Advies Lange Gelderse Kade, Dordrecht

Rapport

project	Verzakking Lange Gelderse kade, Dordrecht	datum	23 december 2020
projectnummer	204209	referentie	204209_R_JSE_0081
projectverantwoordelijke	Ir. J.J. (Jos) Sinke		
opdrachtgever	Ingenieursbureau Drechtsteden		
postadres	Postbus 619, 3300 AP Dordrecht		
contactpersoon	M.P. (Ries) van der Pijl		
status	Definitief		
auteur	Jos Sinke		
paraaf			
gecontroleerd	R.F. Feijen

Afbeelding 4.2 Doorsnede DO-ontwerp LGK; opdrachtnemer (In oranje de sleufaanvulling)

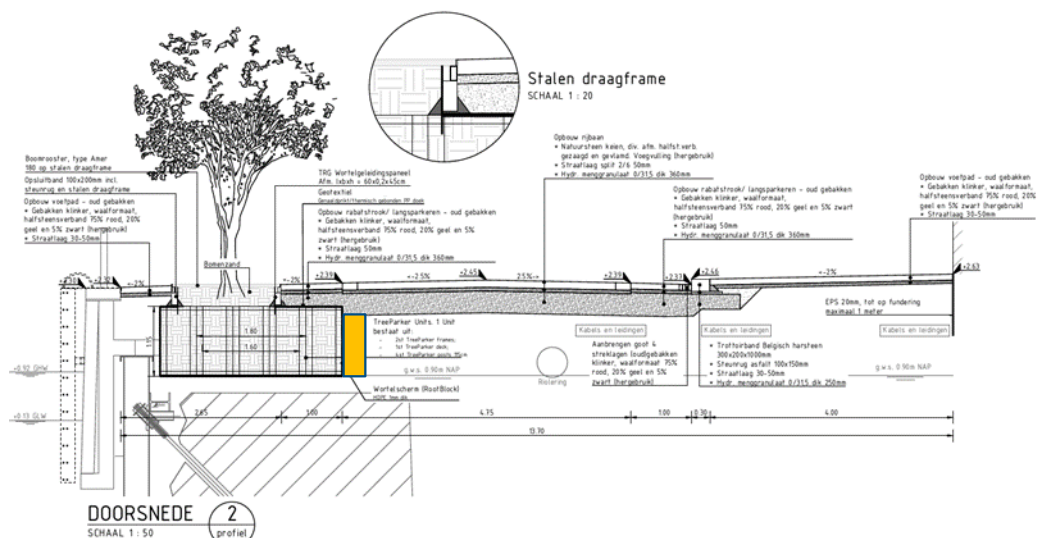
In de verificatiematrix of in de ontwerpnota wordt de invulling van de eisen aan de hand van het ontwerp niet expliciet toegelicht of onderbouwd en zijn de eisen hiermee niet voldoende aangetoond.

Een groot aantal zaken zijn op tekeningen niet eenduidig en duidelijk weergegeven. Zaken als detailmaatvoering van de boombunkers ten opzichte van de kade-as en weg-as en verhardingshoogte, uitvoeringdetails van de boombunkers; beluchting, watersysteem, CompoGrid in tekeningen, eenduidige hoogte maatvoering, positie bomen/plantgaten ten opzichte van hoofdassen, ontgravingen en aanvullingen, berlinerwand, “keuringen en controles voortkomende uit het ontwerp” ontbreken.

Afbeelding 4.1 Bovenaanzicht van boombunkerelement met hierin (rode lijn) de verwachte vorm van het

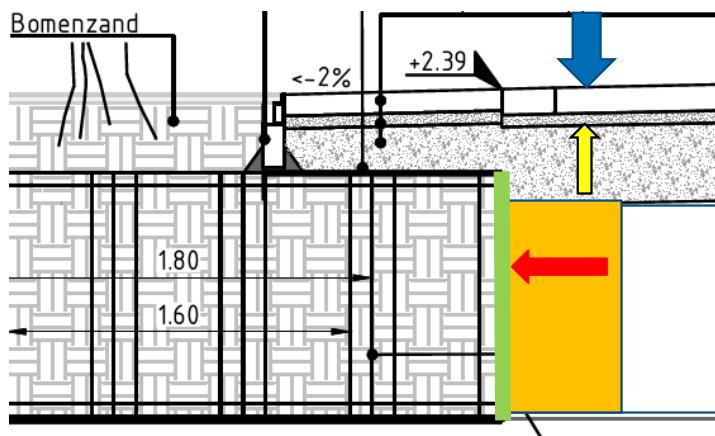
De verkeersbelasting (blauwe pijl) resulteert in de praktijk in een verticale belasting (rode pijl) op de zijkant van de boombunker (groene Lijn).

De vraag is of de zijkant van de boombunker voldoende opsluiting van het bodemmateriaal van de sleufoanvulling (oranje vlak) kan geven bij verkeersbelasting?

Het gevolg van het meegeven van de zijkant van de boombunker (in de richting de boombunker) zal zijn dat het bodemmateriaal zich verplaatst en er verzakking van de verharding zal plaats vinden.

De gronddruk buiten de boombunker is bij verkeersbelasting substantieel hoger dan de gronddruk in de boombunker (1 tot 1 1/2 MPa).

De opdrachtnemer toont in zijn ontwerp (van de zijkant) van de boombunker niet aan dat de boombunker bestand is tegen de horizontale belasting. Vervorming van de zijkant is niet uit te sluiten. Hiermee is zakking van de sleufaanvulling en hiermee de wegverharding niet uit te sluiten.

Afbeelding 4.2 Bovenaanzicht van boombunkerelement met hierin (rode lijn) de verwachte vorm van het CompoGrid

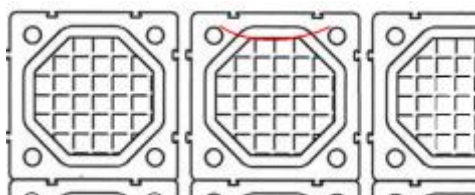
In latere toelichtingen [ref. 3 en 4] van de Opdrachtnemer verklaart deze dat de boombunker hiertegen bestand is. Dit is echter niet smart en aantoonbaar gemaakt. Gezien het type constructie te weten CompoGrid waarbij de trekkrachten in het doek opgenomen worden door wrijving tussen doek en grond, wordt hieraan getwijfeld.

Om aantoonbaar aan de eisen uit de vraagspecificatie te voldoen was minimaal een beschouwing verwacht die de opsluiting van de wegfundatie tegen de boombunker, i.r.t. werking Compogrid (zie figuur 4.2), de gereduceerde fundatiedikte van het Hydraulisch menggranulaat (ten opzichte van BESCON), de ontwerpisen voor belastingen op de treeparker (minimale menggranulaatdekking) en de uit te voeren keuringen en benodigde minimale meetwaarden voor de aantoonbaarheid behandeld. Deze beschouwing ontbreekt bij dit ontwerp en is in de toelichtingen niet aantoonbaar gemaakt.

Abbeelding 5.1 Snede uit DO/UO tekening opdrachtneer

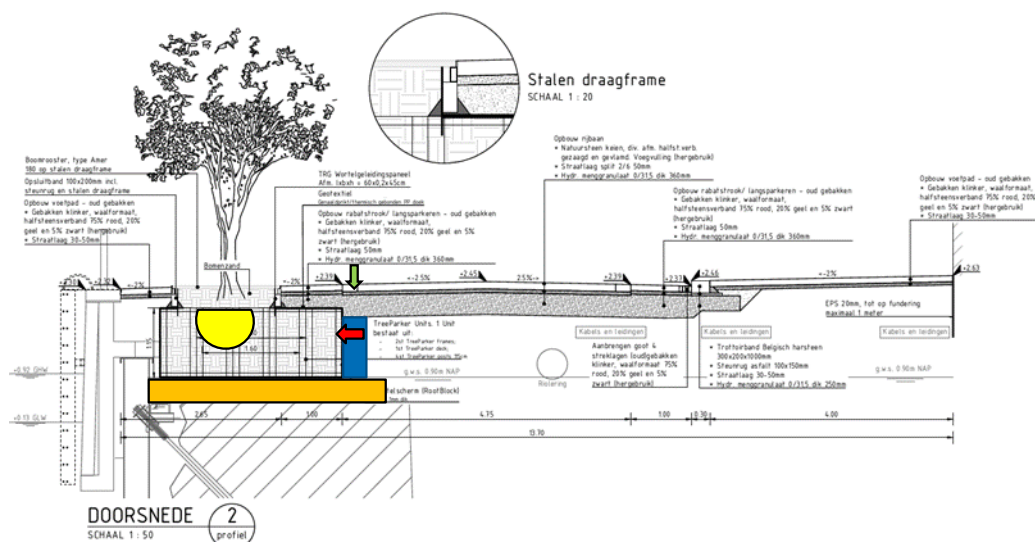
Verzakking van het straatwerk (zie groene pijl in afbeelding 5.1) direct naast de boombunkers aan de Lange Gelderse kade naar aanleiding van handelingen in de uitvoeringsfase kunnen ontstaan door:

Ten aanzien van de verdichting van de sleufaanvulling (blauw vlak in afbeelding 5.1) naast de boombunkers zijn een aantal zaken geconstateerd namelijk:

1. In referentie 1; tabel 1 van IBD wordt de kwaliteit van de aanvulling gedocumenteerd in twijfel getrokken,
2. De naderhand aangeleverde handsonderingen [G-17-354 sonderingen naast de boombunker] tonen niet voldoende aan de sleuf voldoende verdicht is. Zo is bijvoorbeeld:

Ten aanzien van het mogelijke wegzakken van het aanvulmateriaal uit de sleufaanvulling richting de boombunkers (rode pijl in afbeelding 5.1) zijn een aantal zaken geconstateerd namelijk:

3. Goed aangebracht CompoGrid moet het wegzakken van aanvulmateriaal van de sleuf richting de boombunker voorkomen. In ref. 1. is gesignaleerd dat het CompoGrid niet op de vereiste wijze is aangebracht. De juiste werking van het CompoGrid kan hiermee niet worden aangetoond.
4. Als de sleufaanvulling niet op juiste wijze is verdicht is het CompoGrid mogelijk niet maximaal verplaatst richting de boombunker en is nazakking mogelijk.
5. De boombunkers blijken beschadigd [ref. 1]. De boombunker zal de horizontale gronddrukken niet meer/verminderd op kunnen nemen.
6. Toegenomen vervorming van de CompoGrid is wegens een onbekende aanlegssituatie niet meer eenduidig vast te stellen.
7. Verzakking van de wegverharding als gevolg van het verplaatsen/wegzakken van het aanvulmateriaal richting boombunker is zeer aannemelijk.

De Opdrachtnemer claimt dat de verzakkingen veroorzaakt zijn door verwijderen bomengrond bij het planten van de bomen (gele vorm in afbeelding 5.1) door de Opdrachtgever.

Het is niet aannemelijk dat de ondergrond onder de sleufaanvulling (oranje vlak in afbeelding 5.1) onvoldoende verdichting heeft.

Er is geen keuringsrapport in de as-built gegevens gevonden die de geschiktheid van het aanvulmateriaal (blauwe vlak in afbeelding 5.1) aantoont en of deze voldoen aan de eisen uit de RAW-Standaard.
